Modulo per la presentazione delle osservazioni per i piani/programmi/progetti sottoposti a procedimenti di valutazione ambientale di competenza statale

in qualità di referente Mare e territorio dell'Associazione **“Ambiente e Salute nel Piceno”**

Perforazione del pozzo "DONATA 4 DIR" nella concessione di coltivazione di idrocarburi liquidi e gassosi B.C3.AS - OSSERVAZIONI ALLE INTEGRAZIONI DELL'AZIENDA

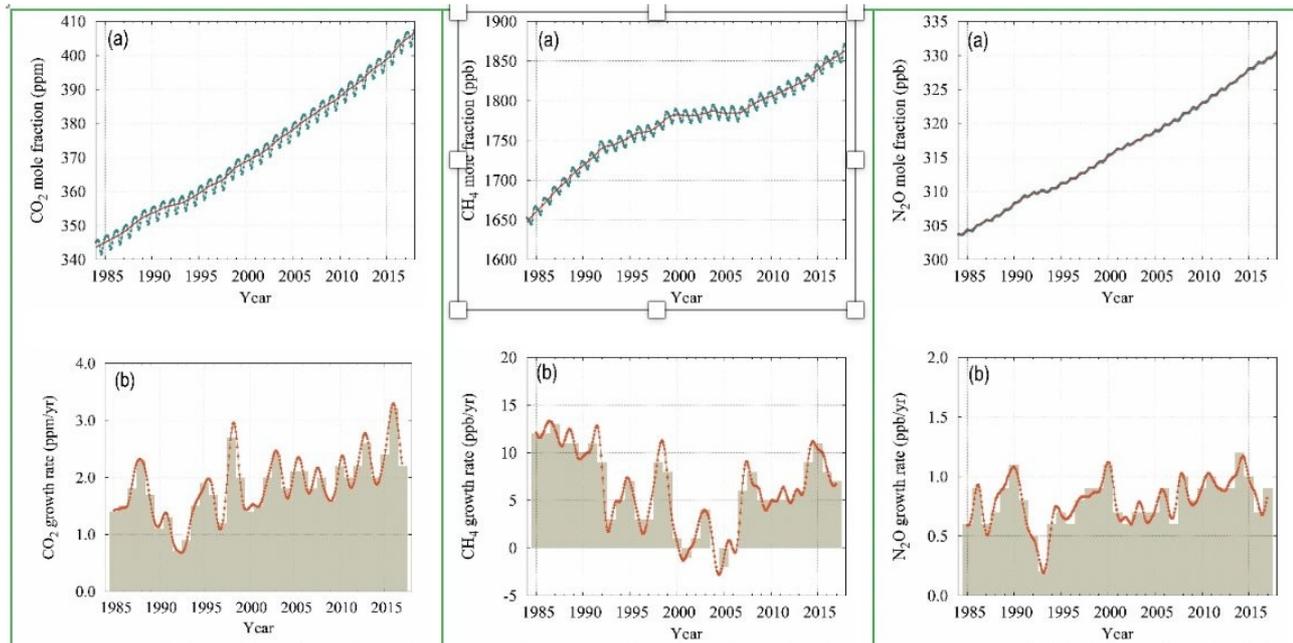
Si rimanda poi, nella proposta di Piano di Monitoraggio ad una verifica con sensori di eventuali perdite da implementare dopo tre anni l'avvio del progetto. Ma questo lo dobbiamo valutare ora e le perdite rientrano oggettivamente, data la bibliografia esistente, in una necessaria analisi da fare al momento della valutazione della sostenibilità del progetto.

Evidenziamo che il tema della pericolosità per il clima delle emissioni dirette di metano in atmosfera è uno dei punti chiave dell'ultimo rapporto dell'IPCC.
